## 会計検査の指摘事例とその解説(72)

今回は、設備機器及びガードレールの設置に係る設計不適切の事例について紹介します。

図-1 ガードレール、U型水路等の概念図

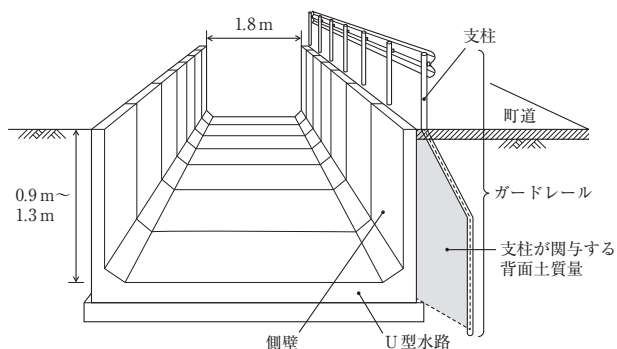
を築造するものであり、防護柵工は、U型水路に車両が転落するのを防止するために、支柱を土中に埋め込む構造のガードレール(図-1)を町道のU型水路側に39m設置するものです。

同県は、排水構造物工の設計に当たり、U型水路の側壁等に作用する土圧等を算定し、応力計算上安全であるとして、これにより施工していました。また、同県は、防護柵工の設計に際しては、「車両用防護柵標準仕様・同解説」(社団法人日本道路協会編。以下、「防護柵設計標準」という)等に基づいて行うこととしており、防護柵設計標準によれば、本件ガードレールの支柱の支持力については、車両がガードレールに衝突する際の荷重(以下、「衝突荷重」という)に対し、**支柱1本が関与する背面土質量<sup>※2</sup>**(以下、「背面土質量」という)が0.82t以上必要とされており、この背面土質量が確保できない場合は、他の構造を選定することによりガードレールの支持力を得ることとされています。

しかし、同県は、ガードレールの支柱の支持力についての検討を行うことなくガードレールの設計を行い、これにより施工していました。

そこで、改めてガードレールの支柱の背面土質量を確認したところ、延長39mのうち28mの区間において、ガードレールの支柱がU型水路の側壁に近接した位置に設置されていたことから、0.01tから0.03tと0.82tを大幅に下回っていて、ガードレールの支柱は背面土質量により所要の支持力が得られていませんでした。このため、上記延長28mの区間のガードレールに車両が衝突した場合、U型水路には、前記排水構造物工の設計で想定していなかった衝突荷重が作用することになることから、改めて衝突荷重を考慮して応力計算を行ったところ、側壁の鉄筋に作用する引張応力度は408N/mm<sup>2</sup>から

632N/mm<sup>2</sup>となり、許容引張応力度270N/mm<sup>2</sup>を大幅に上回っていて、応力計算上安全とされる範囲に収まっていませんでした。

本件ではガードレール39mのうち、支柱と水路側壁との距離が15mmから60mmとなっていた28mについて指摘されており、残り11mの距離については580mmから605mmとなっていて背面土質量が確保されていたとのことから指摘対象から外れています。

本件の手直し工事は、ガードレールを撤去したうえで連続基礎構造の置き式ガードレールを設置し、U型水路に衝突荷重が作用しないようにしました。

水路に近接して支柱を埋め込む方式のガードレールは、随所で見受けられますので、背面土質量を確保するよう支柱と水路側壁との距離を相当程度確保するよう注意してください。
